专业协调01：分栋连厅与一层平面

几何变更

专业协调02：二、三层临空边缘与屋面

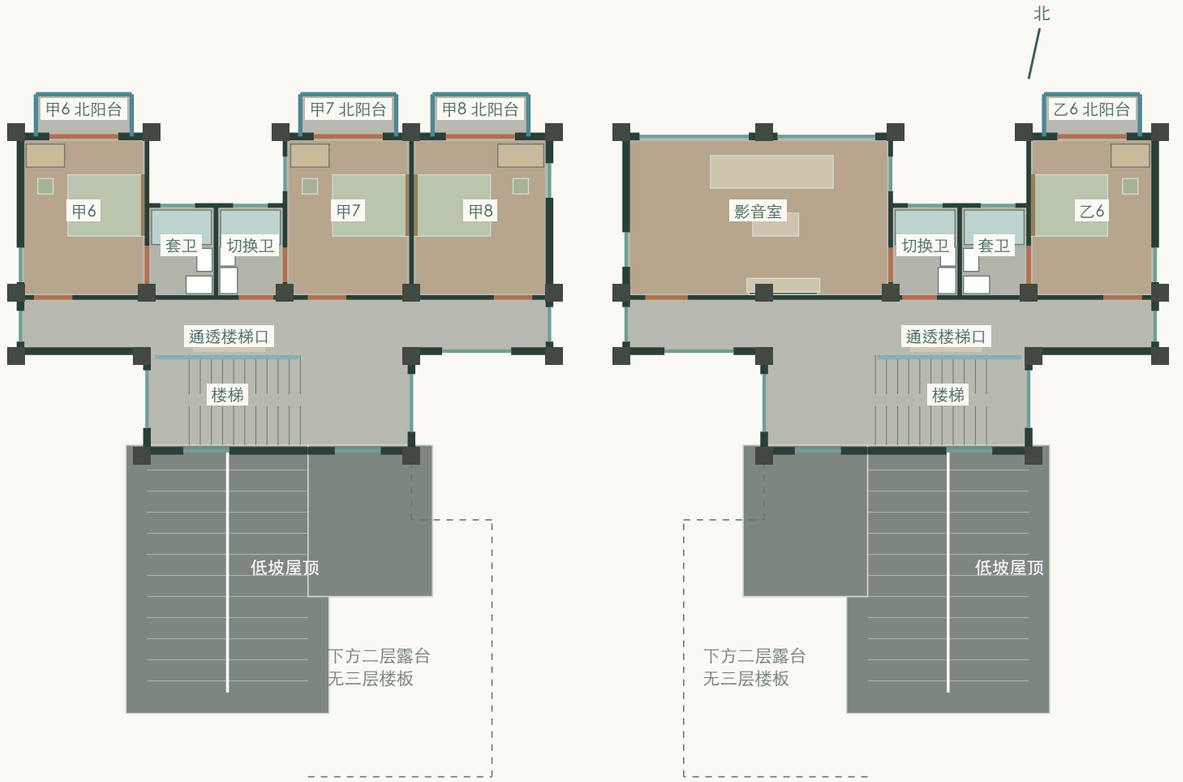
蓝线为保留的露台栏杆；深灰为恢复的走廊墙，青绿为新窗；室内楼板范围保留，北侧增卧室小阳台；内侧主屋顶补600毫米挑檐。

二层：有顶走廊加墙，转折通道补顶，前露台敞开

三层：走廊外墙保留，梯洞边改玻璃栏杆，低坡翼顶延伸

前部露台原8段栏杆保留，北侧卧室阳台各三面围护：0.35米暖灰轻质基座，上部哑光暖灰铜细竖杆与扶手，高度暂按1.20米建模；应复核实际完成面高度、竖杆间距、扶手、基座与边梁锚固。

后排主屋顶前坡约18°，楼梯并入连续坡面，二层卧室上方小顶左右约8°分坡，屋脊及侧檐向南约3°降低；三层前部原露台楼板全部取消，不将坡屋面作为可走露台。

相对内墙新增4扇走廊高窗及4扇错位房间侧窗，连接厅前后补2窗。上层2米为墙轴线几何间距；实际净距、采光通风、防火及维护条件须正式核定。

专业协调10：v4挑檐与餐厅界面

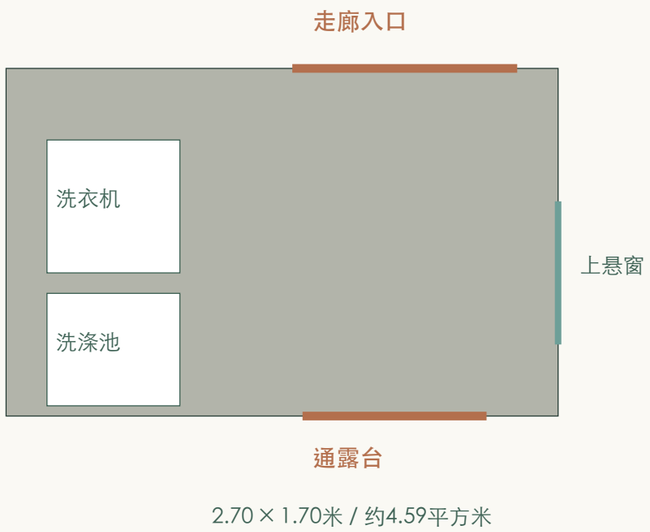
主檐600毫米，低檐550毫米；默认烟陶红；内侧600毫米挑檐分开收边，顶部约800毫米开缝。

主屋面外露边挑出约600毫米；二楼L形低屋面外露边挑出约550毫米。扩大外露檐口，保持原坡面和屋脊高度，采用约60毫米视觉薄檐、深阴影线及外围排水；接上层墙处采用泛水，不将屋面穿入室内。

v4恢复上层2米间距，一层保留2×5.6米连接厅。两户餐厅南侧3.60米轴线范围内的墙和门取消，连通长走廊；西、东端柱及连接厅中部活动隔断保留。地面连续铺暖米灰室内砖；厨房界面、外侧玻璃围护保留。

挑檐悬挑、檩条、抗风连接、檐沟容量、滴水及屋面层厚度须联合设计。模型中的檐口和柱位只用于方案协调。餐厅墙移除时，上部荷载应由正式设计的梁柱体系承担，不能将移墙后的模型当作承载已获确认。

二层洗衣间 / 1:30

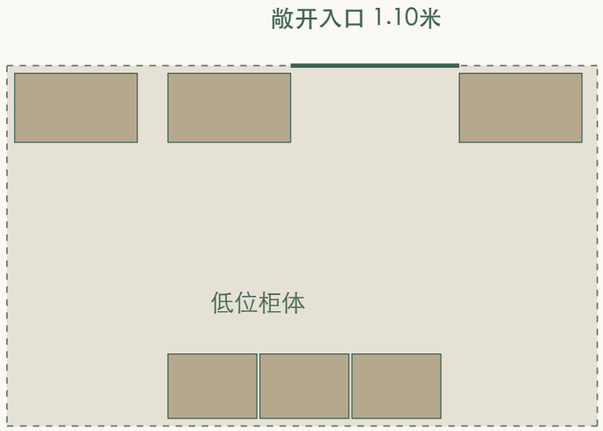
2.70 × 1.70米 / 约4.59平方米

洗衣间：每户二层露台北侧约4.59平方米，走廊与露台各一门；设备、门扇和侧窗保留。轻质围护、设备荷载、防水与排水须联合设计。

卧室北侧门窗：整幅玻璃，同高细框

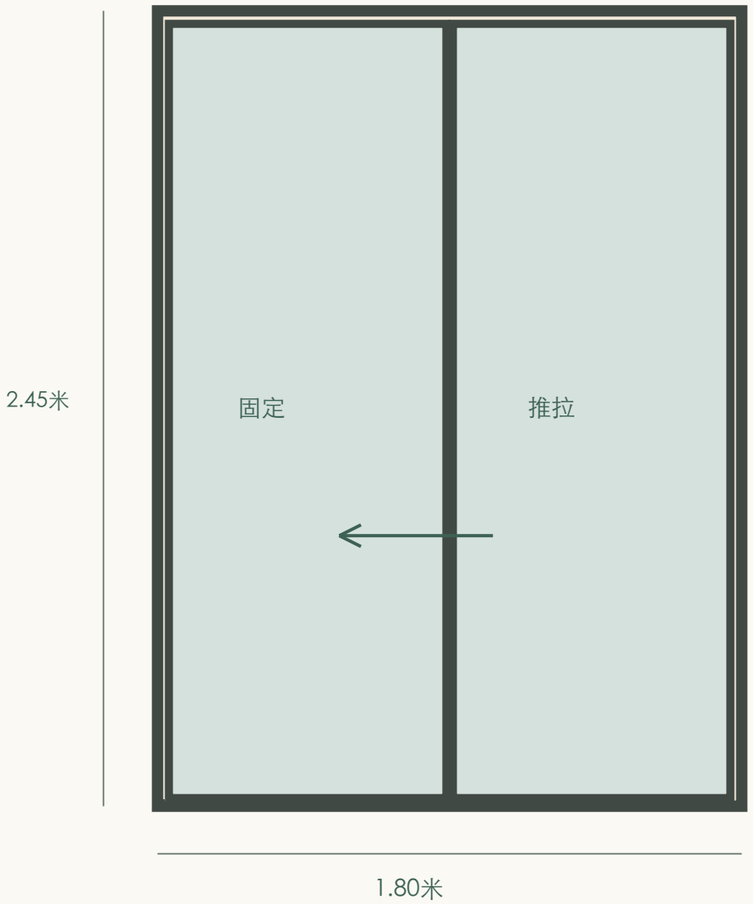
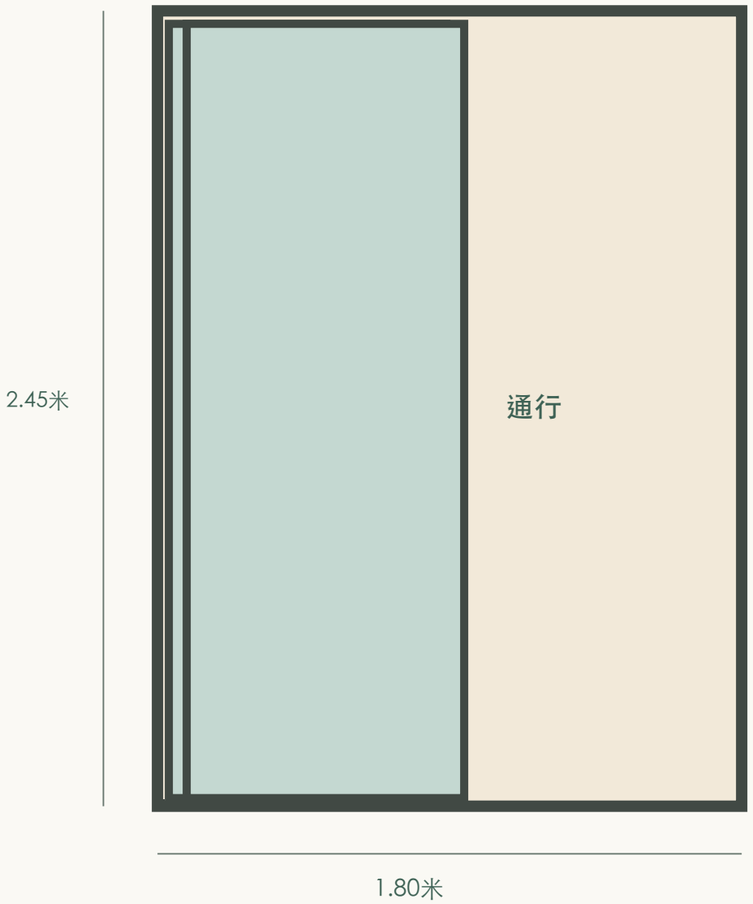
10组统一为1.80×2.45米通高推拉门；靠书桌侧固定，开启侧向其收拢。

闭合 / 两片完整玻璃

开启后 / 约0.82米通行口

设计：整组同高、统一外框，仅留一道中央接缝，玻璃一直延伸至低轨。每间房按书桌位置镜像设置固定侧，推拉不占用室内及1.10米深阳台的门扇回转空间。

模型意向：外框约35毫米、扇框约25毫米、闭合中缝约70毫米，低轨约20毫米，模型通行口约820毫米；均不是成品加工或验收尺寸。

采用配套外门系统，实际净开口、安全玻璃、密封、五金、纱门、轨道清洁、门外截水与阳台找坡由门窗深化及施工图共同落实。原洞口位置及宽度保留，不据此认定结构验算已完成。

农具间 2.80 × 1.50米

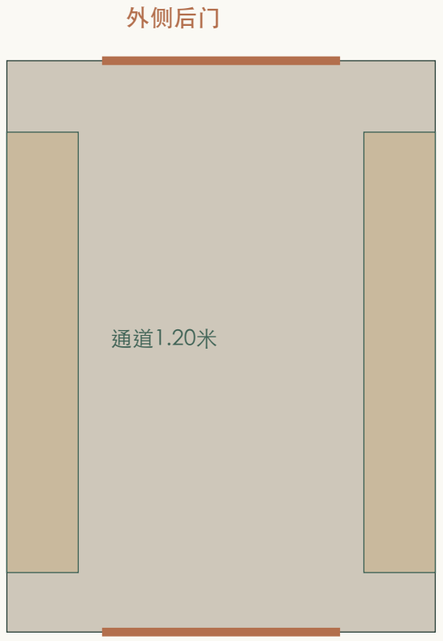
室外直接进出 · 1.00米门洞

取客厅后部外侧角落，客厅与玄关仍相连。电视移到新增隔墙前，沙发不动；农具入口从侧院进入，避免泥水穿过客厅。

门外1.50×2.40米平台；1.10米净宽、长5.40米的推车缓坡克服450毫米高差，模型坡度1:12，侧缘设低挡边。场地、排水、防滑及实际净空待深化。

三楼楼梯玻璃栏杆

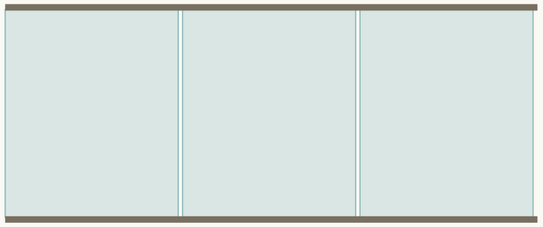
三楼取消楼梯北侧整面隔墙；透明栏杆沿梯洞边设置，旁侧上楼出口保持敞开。走廊外墙、原柱和楼梯固定窗保留。

模型高度1.20米

固定玻璃及栏杆的安全玻璃、构造、承载与锚固须正式设计。日照功能是方案展示工具，不是报审或规范日照分析。
